Ministero dell'Ambiente e della Tutela del Territorio e del Mare
Direzione Generale per la Salvaguardia Ambientale
Attenzione: "Concessione d 30 BC MD - Ombrina Mare MedOilGas"
Via Cristoforo Colombo, 44 - 00147 - Roma

Casalbordino, 25 Gennaio 2010

Osservazioni
sulla Richiesta di Pronuncia di Compatibilità Ambientale
relativa alla
istanza di concessione di coltivazione "D.30.B.C-MD"
progetto "Ombrina Mare"
presentata dalla società Medoiligas Italia SpA

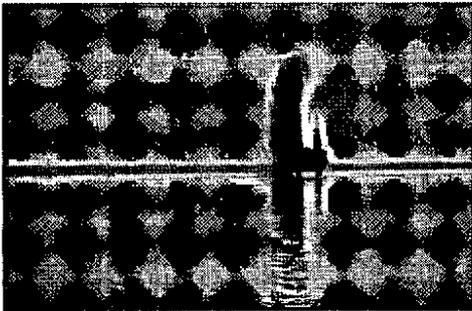
"Non è possibile a questo stadio di definizione del progetto effettuare un'analisi di dettaglio dei rischi e un conseguente specifico e dettagliato Piano di Emergenza. L'analisi di rischio sarà eseguita durante la progettazione, per individuare e quantificare tutte le possibili fonti di rischio e permettere la progettazione di eventuali modifiche o interventi migliorativi atti a ridurre tale rischio. A valle della definizione operativa del progetto ed ovviamente prima della messa in esercizio delle infrastrutture, sarà compiutamente formulato un Piano di Emergenza specifico per gestire i rischi residui e gli eventuali eventi incidentali.

La seconda frase vorrebbe essere rassicurante, ma ottiene invece l'effetto esattamente contrario. Essa infatti ribadisce implicitamente l'esistenza di gravissimi rischi legati alle attività di perforazione e coltivazione degli idrocarburi; altrimenti non si spiegherebbe la necessità di un "Gruppo Emergenze Rilevanti". A ciò si aggiunga che la cronaca mostra che, quando queste "emergenze rilevanti" sfociano in catastrofi ambientali, non si ha mai né il ripristino della condizione ambientale precedente né un rimborso economico adeguato per i danni - anche sanitari - subiti dalle popolazioni.

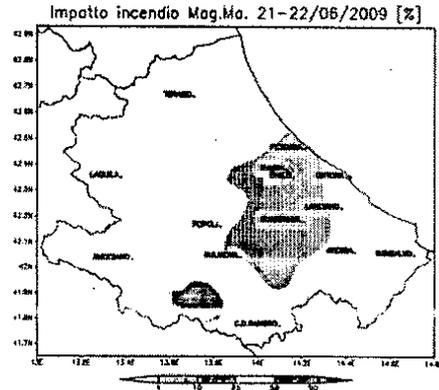
Lo SIA si concentra quindi sulla qualità dell'aria sulla terraferma, affermando che le ricadute di inquinanti sono circoscritte ad una zona di mare. Questo è però vero solo per le polveri grossolane mentre quelle più sottili, le nanopolveri e le polveri secondarie (le più pericolose) si allontanano dal punto di emissione per decine se non centinaia di km.

Si veda ad esempio la figura a lato con la distribuzione delle polveri a seguito di un incendio, in cui l'area verde, più ampia, rappresenta la distribuzione del 10% delle polveri.

La valutazione analitica di quali e quanti inquinanti ricadrebbero sulla terraferma deve quindi essere fatta comunque, soprattutto se si considera che dai camini e dalle torce escono ogni ora 8290 kg di fumi e di ceneri (considerando solo il combustibile per i generatori di energia elettrica a gas e l'inceneritore - fantasiosamente chiamato "termodistruttore"). Verranno cioè emesse molte più di otto tonnellate di fumi e di ceneri ogni ora per almeno 24 anni (pag 235-236). Ogni analisi quantitativa è invece assente.
